监理工程师通知单

工程名称 广东新南达电缆实业有限公司屋顶分布式光伏发电项目

编号: SNCF-JXB-002

关于施工现场的安全、质量问题

附照片

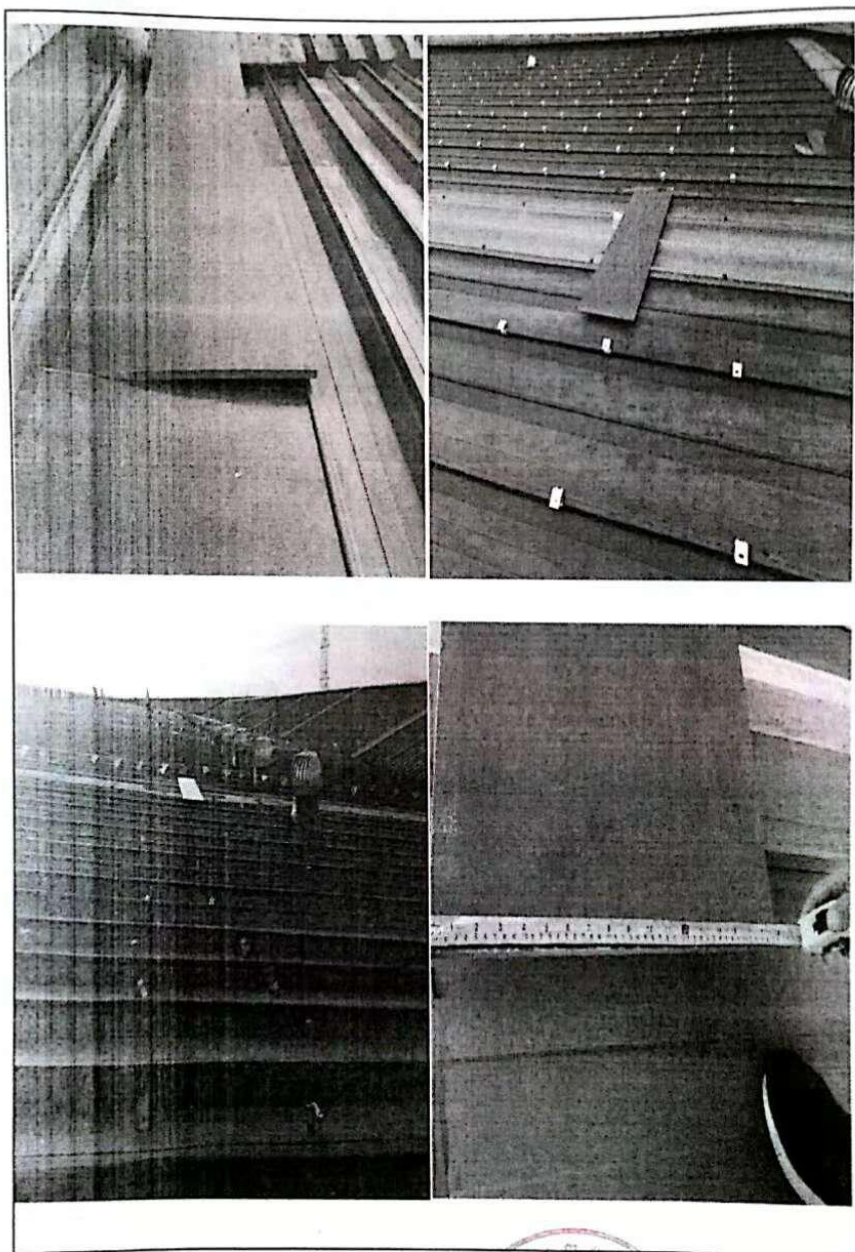
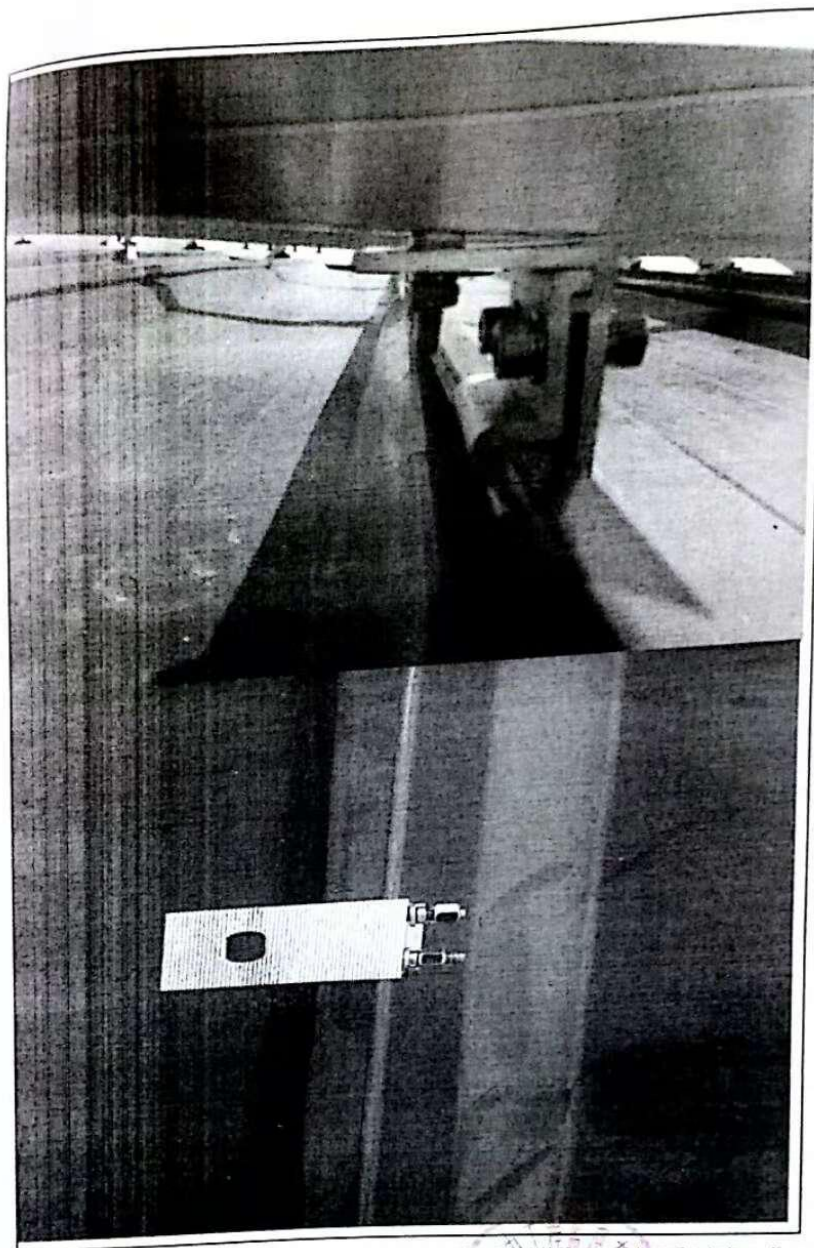
1. 施工通道木板接头处未合理进行固定连接处理;
2. 屋面采光带上方铺设施工通道处, 警示带未进行分段隔离;
3. 部分采光带处施工通道铺设面较窄, 及部分通道下方无对采光板做保护措施;

4. 1#屋面部分阵列存在夹具与导轨连接螺栓安装不到位现象;
5. 3#、4#屋面部分夹具紧固螺栓存在未紧固、松动现象;

针对以上问题, 望贵公司接到通知后, 尽快安排人员对现场问题积极进行整改, 在 3 个工作日内整改完成, 并进行整改回复, 认真落实对施工人员的安全技术交底, 确保工程保质保量的完成。
